Lille, le 19 SEP. 2017

**DEMANDE D'AUTORISATION D'EXPLOITER UNE INSTALLATION CLASSÉE POUR  
LA PROTECTION DE L'ENVIRONNEMENT PARC ÉOLIEN DE WARLUS SUR LA  
COMMUNE DE WARLUS**

**MAÎTRE D'OUVRAGE DES SOCIÉTÉS « VALECO »**

**AVIS DE L'AUTORITÉ ENVIRONNEMENTALE SUR L'ÉTUDE D'IMPACT ET  
L'ÉTUDE DE DANGERS**

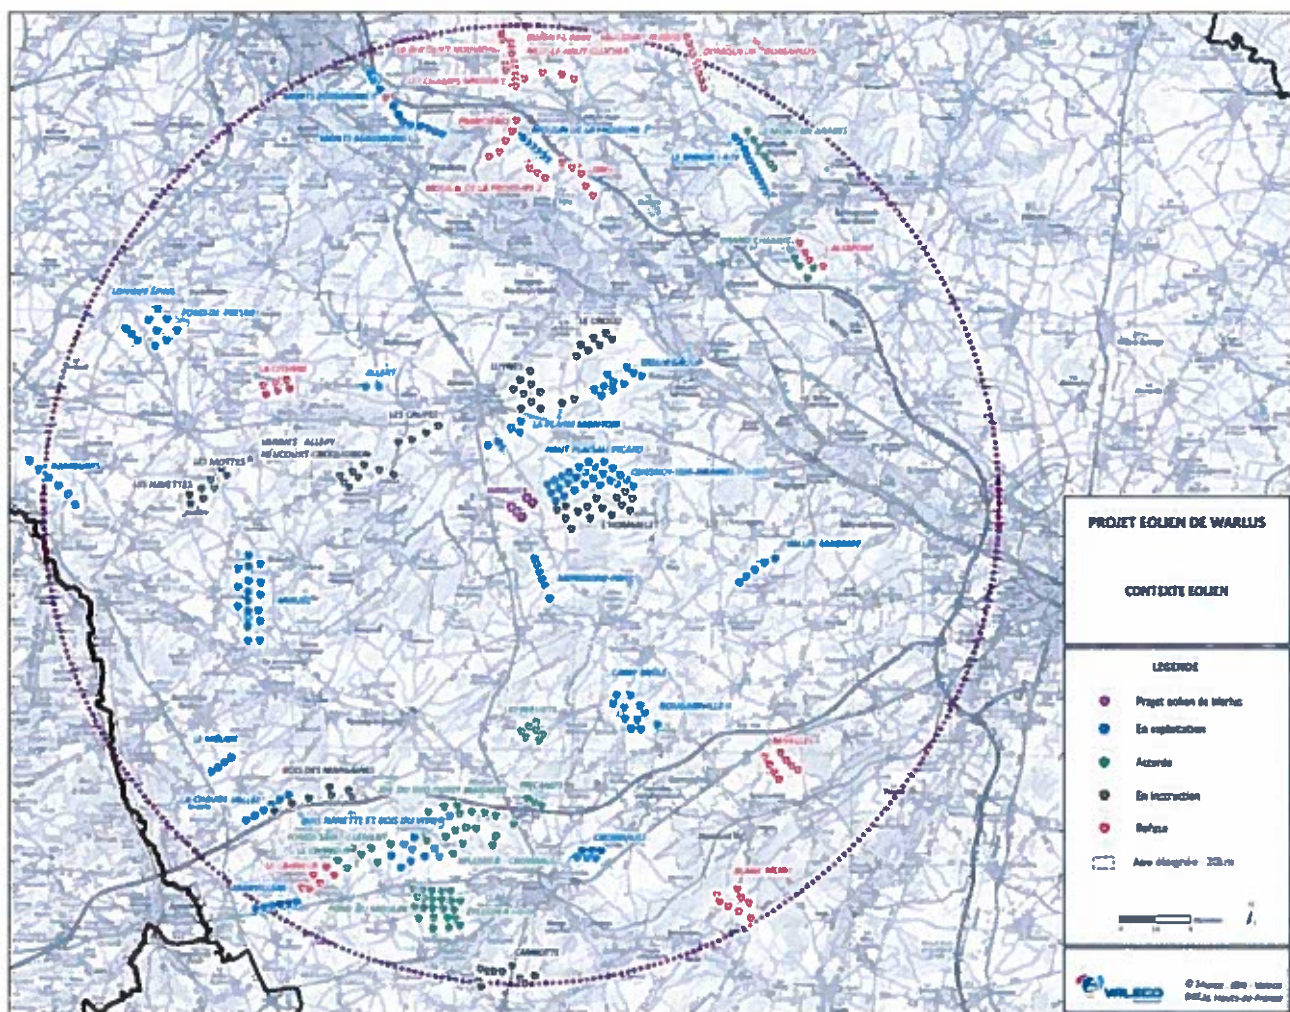
Les enjeux concernant le patrimoine et le paysage ont été analysés de manière satisfaisante. Une carte a été ajoutée qui présente les zones d'études avec les sensibilités paysagères (sites réglementés et monuments historiques).

Des photomontages supplémentaires concernant le cadre de vie et le patrimoine (monuments historiques), ainsi qu'une étude d'encerclement de 16 communes ont été ajoutés au dossier. Ces éléments sont satisfaisants.
